Service Bulletin

De kracht welke nodig is om de claxon te bedienen is bij het MY'94 hoger dan bij auto's van voorgaande modeljaren.

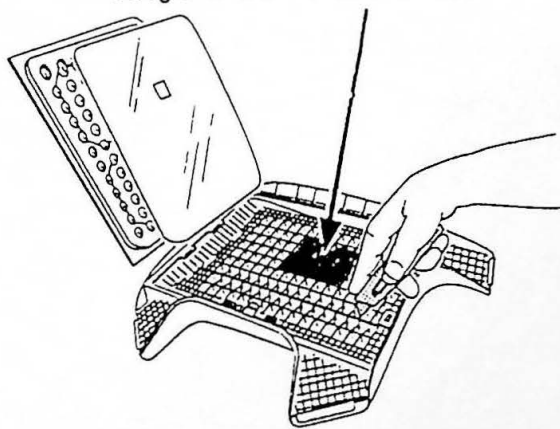
Het kussen in het MY'94 stuurwiel is hoger dan bij voorgaande modeljaren, dit hoogteverschil is opgevuld met een matrix van ribben waardoor het kussen stugger geworden is.

snijd niet in dit vlak!

snijden in verticale richting

snijd niet in dit vlak!

snijden in horizontale richting

Verwijder het stuurkussen en verwijder het kussen van de grondplaat. Modificeer het kussen zoals aangegeven in onderstaande tekening door de ribben door te snijden met een zgn. stanley mes. Het kussen wordt daardoor flexibeler waardoor de kracht welke nodig is om de claxon te bedienen lager is.

Stuurkussen met gemodificeerde matrix structuur zal z.s.m. in productie genomen worden.
